PLUi-HM de THONON AGGLOMERATION / PROJET arrêté le 10 février 2025

Annexe à la délibération du Conseil Municipal de Thonon-les-Bains rendant son avis sur le dossier arrêté

Liste des REMARQUES

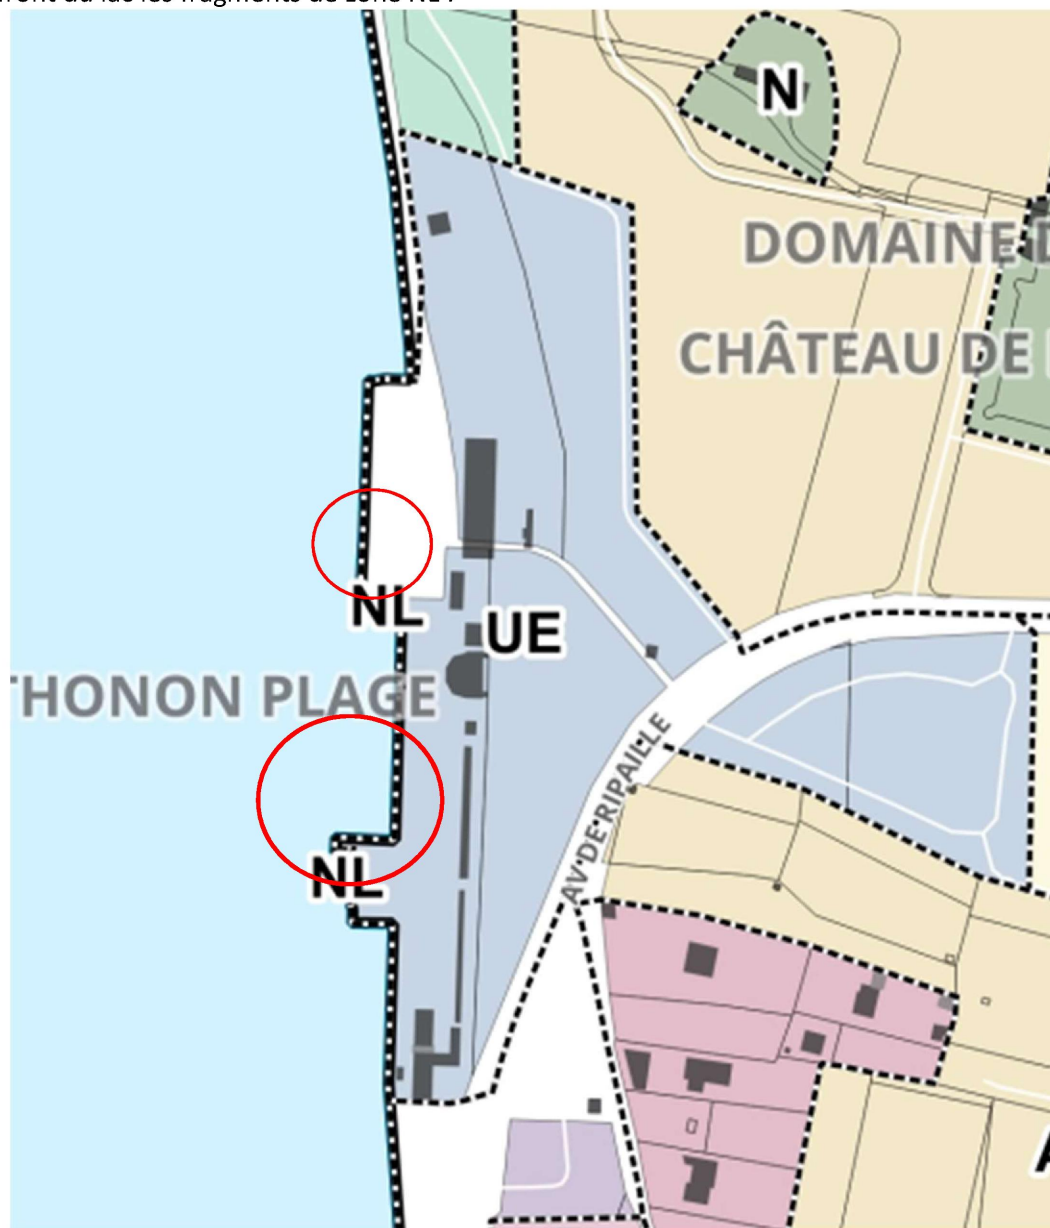
- Port de Rives : retirer la séparation pointillée sur le tènement qui appartient à la seule zone Uta :

Au Port de Rives

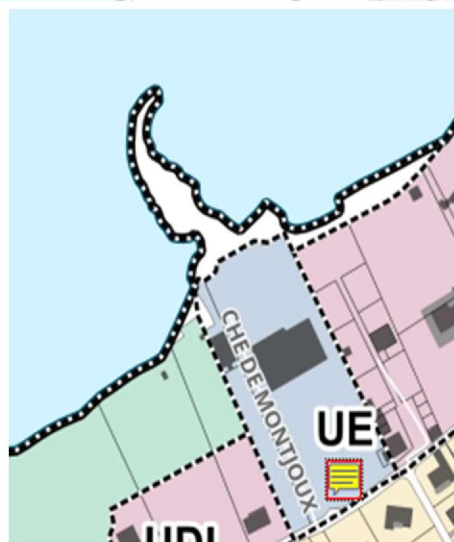
- Retirer partout sur le front du lac les fragments de zone NL :

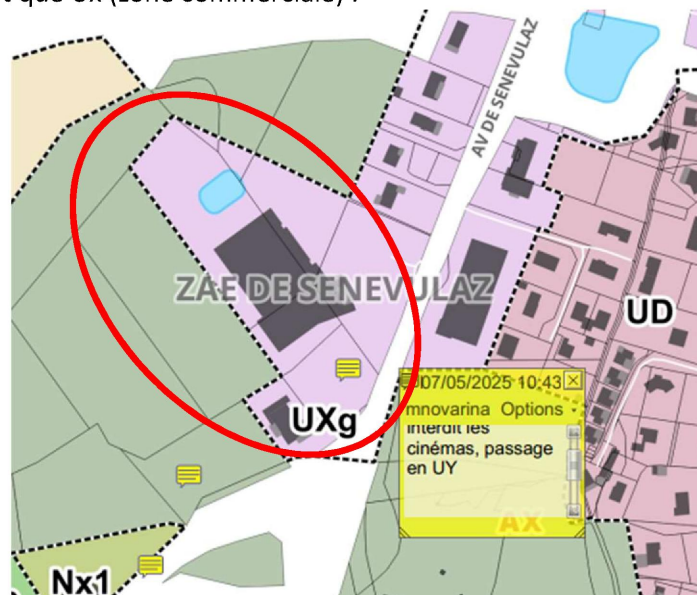
- Avenue de la Libération : reclasser les deux secteur UB4 situés au SUD de l'avenue de la Libération en UB3 pour tenir compte des hauteurs du bâti existant :

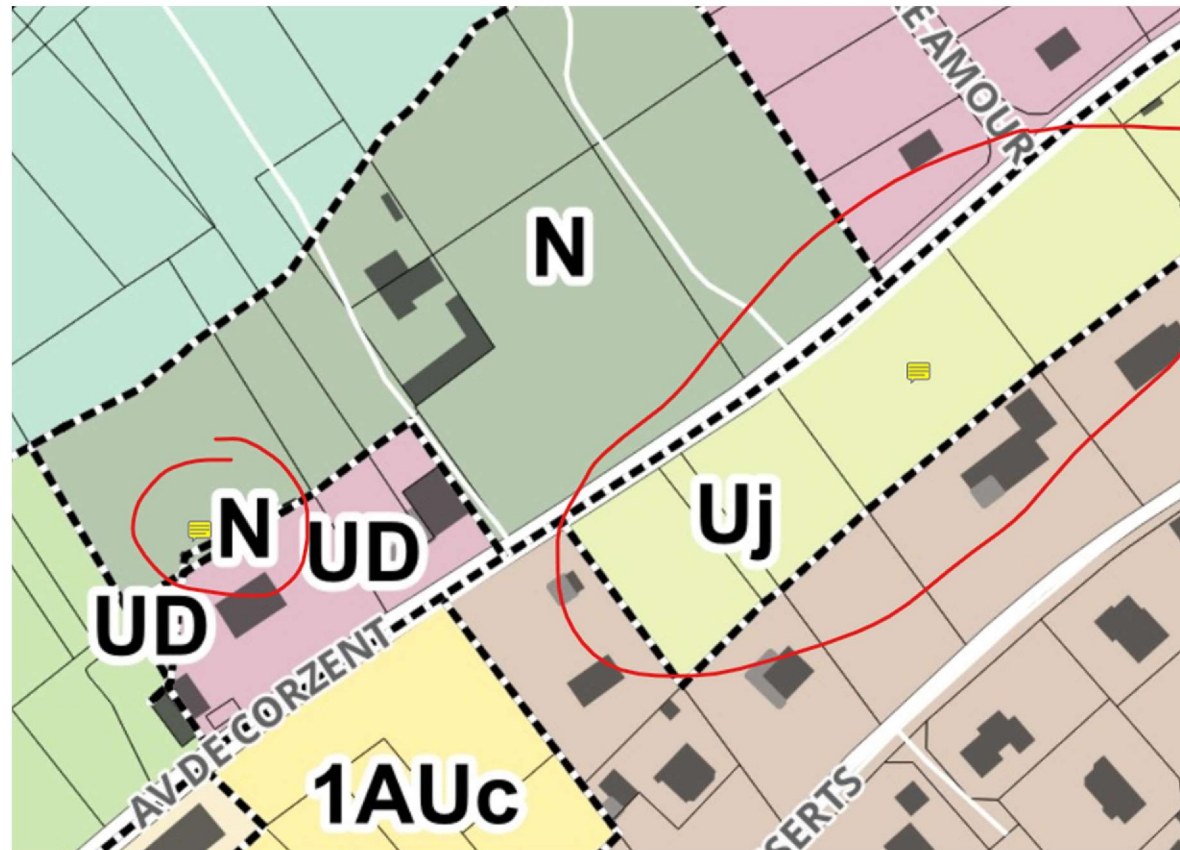
- Réserves du Musée : Reclasser ancien entrepôt DDT en UE pour projet Réserves du Musée (Ch. des Vignes) :

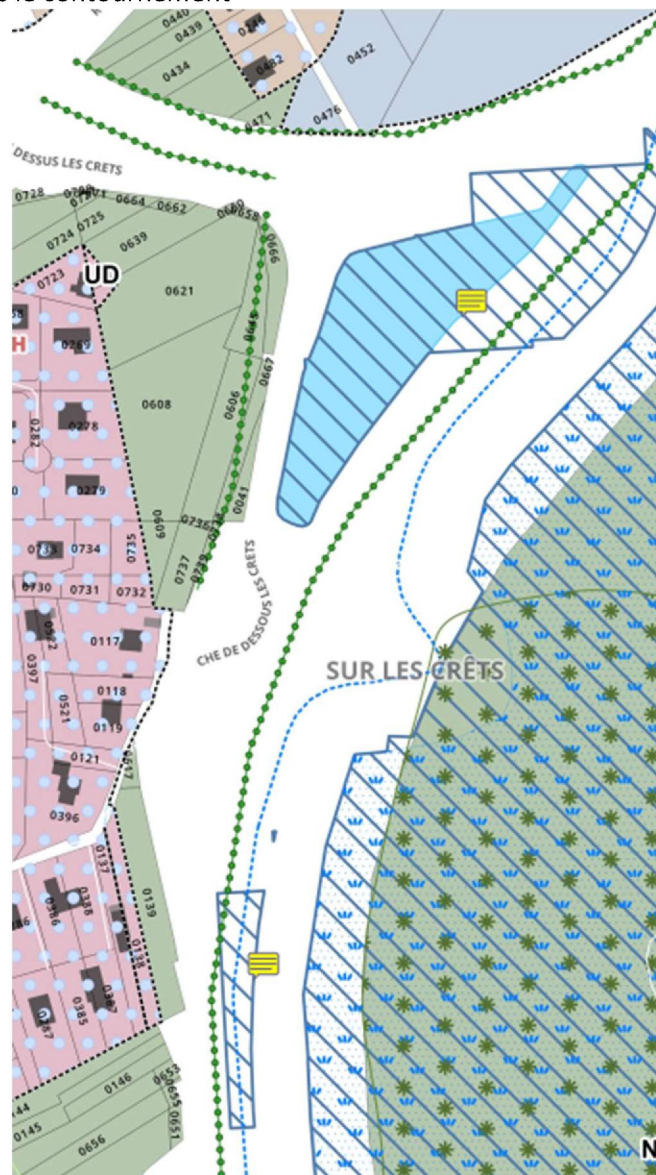
- Av. des Allinges : Zoner en UD1 au lieu de UC1 le secteur soumis à protection patrimonial des Charmilles (impasse de la faucille, chemin du Martinet, avenue des Allinges...) à l'instar des 2 autres secteurs protégés de la Cité Fleurie et des Trolliettes

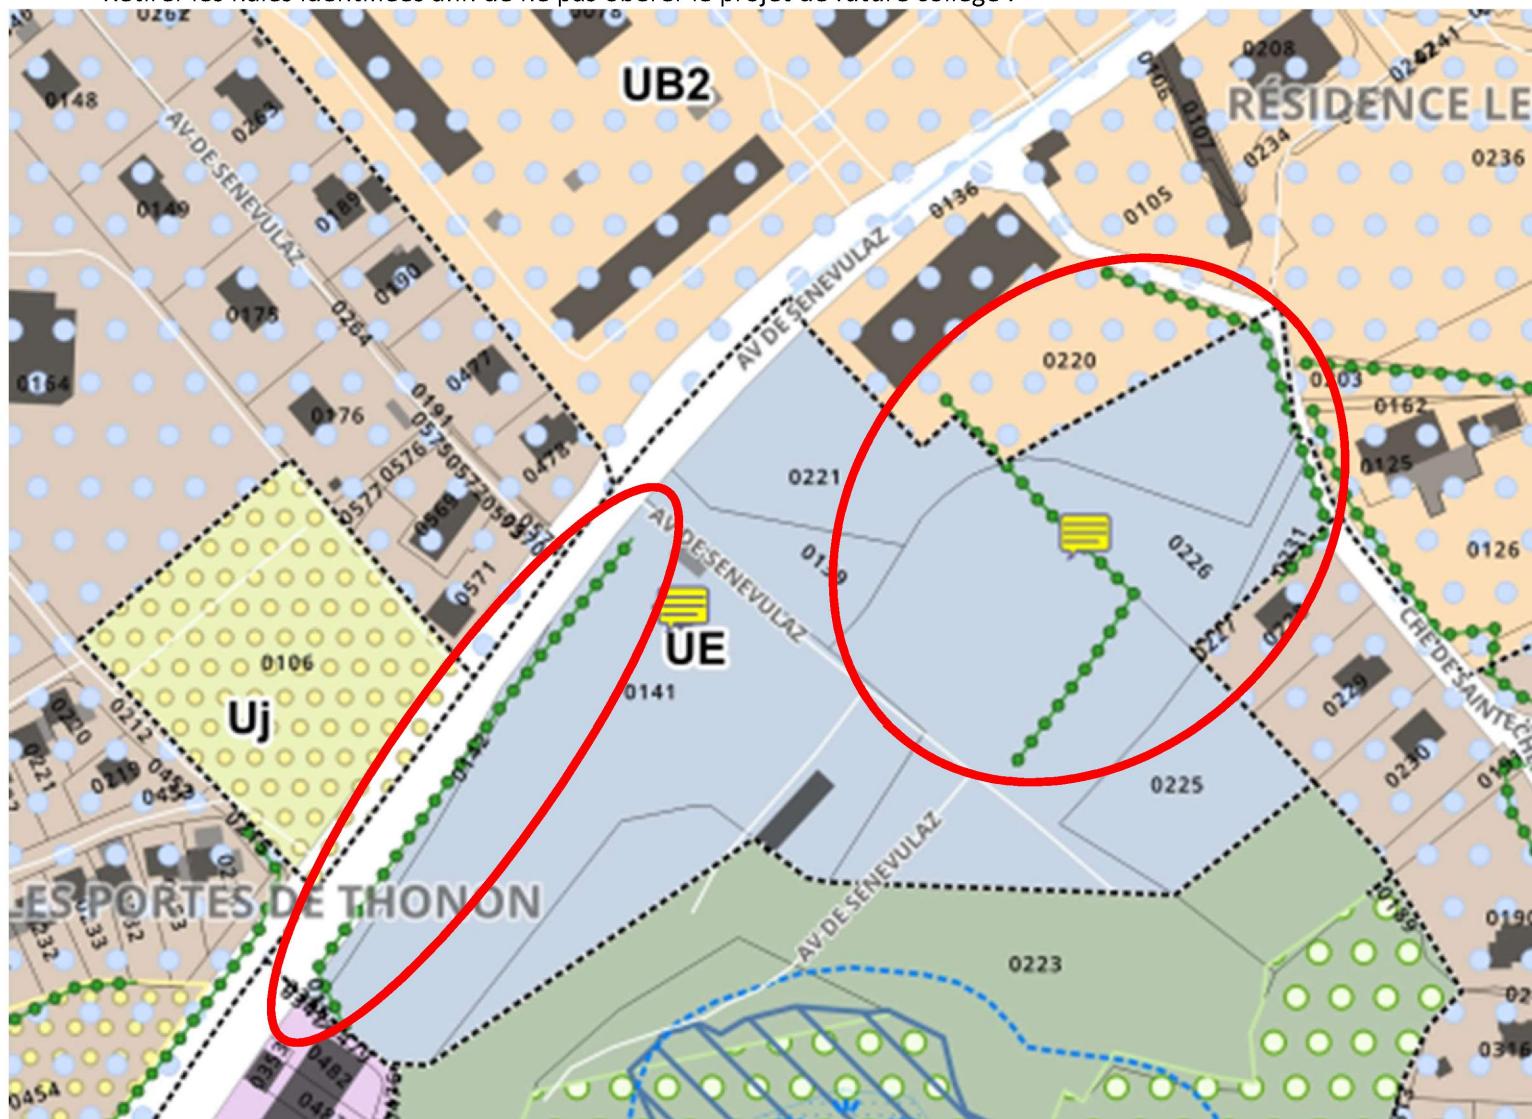
- Zonage prescriptions - Réservoirs humides :
 Supprimer le réservoir situé sous le contournement

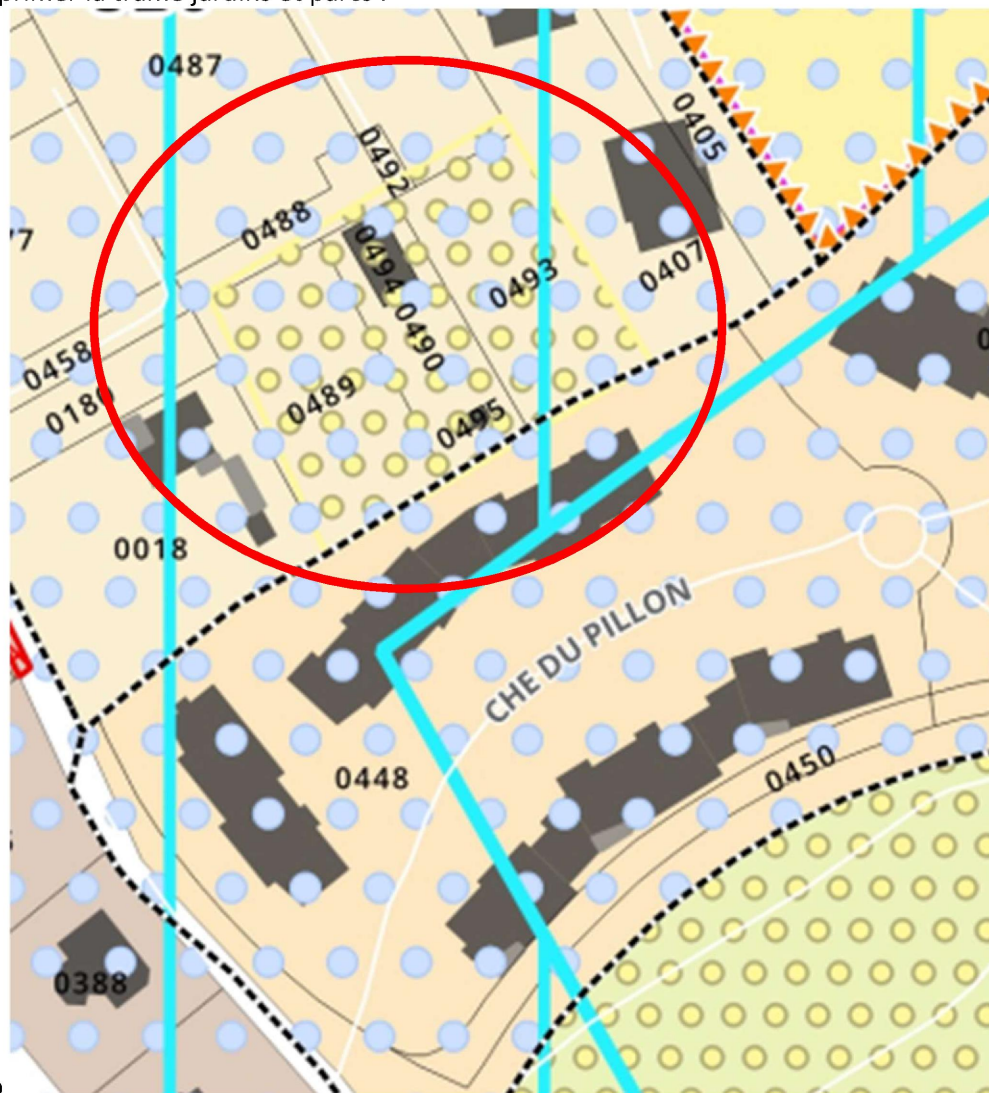
- Zonage prescriptions - Site du futur collège :
Retirer les haies identifiées afin de ne pas obérer le projet de future collège :
